Van: 5.1.1.1,d @kadans.com>
Verzonden: maandag 24 juli 2023 11:05
Aan: 5.1.1.1,d @amsterdamumc.nl>
CC: 5.1.1.1,d @amsterdamumc.nl>; 5.1.1.1,d @kadans.com>; 5.1.1.1,d @amsterdam.nl>; 5.1.1.1,d @kadans.com>
Onderwerp: AMC Kavel E Plus Ultra Amsterdam: Terreininrichting

Onderwerp: FW: (toekomstige) hoogte maaiveld bij bron kavel E

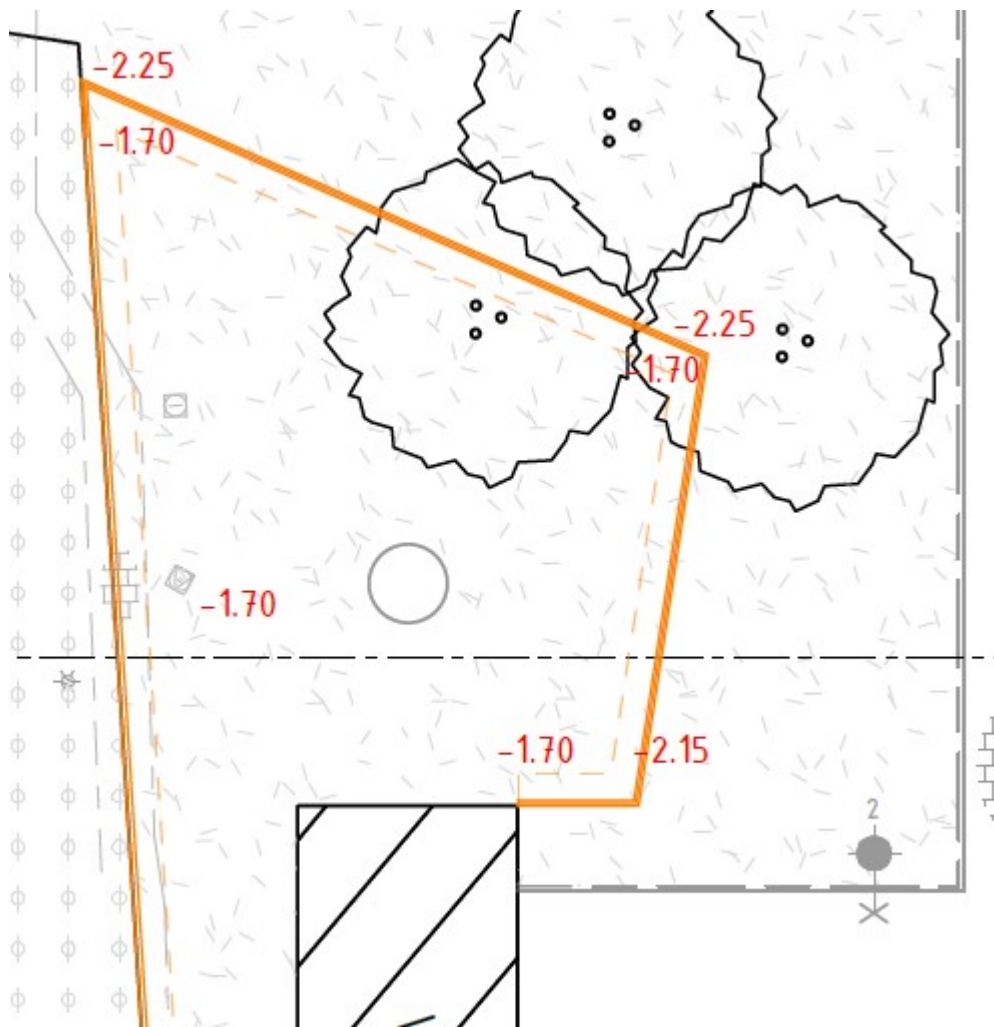
Als vandaag besproken. De toekomstige hoogte van het maaiveld bij de bron is -1,70 m NAP (verhoogd groen). Dit is naar mijn weten even hoog als de afwerkhoogte van de bron.

Let op! Het plantvak wordt nu nog niet aangelegd. Het maaiveld ligt nu lager, zo rond die -2,25 m NAP.

Dit levert voor ons een niet werkbare en onwenselijke situatie op. Het verzoek aan AMC om het terrein rondom de wko bron bij oplevering in september 2023 tenminste in een zone van 4 x 4 m2 rondom de wko naar een niveau - 1.70 NAP af te werken om de bronkap te kunnen plaatsen.

Beter, en dat zou echt onze voorkeur hebben, is om dit stuk terrein gewoon direct af te werken naar de definitieve situatie.
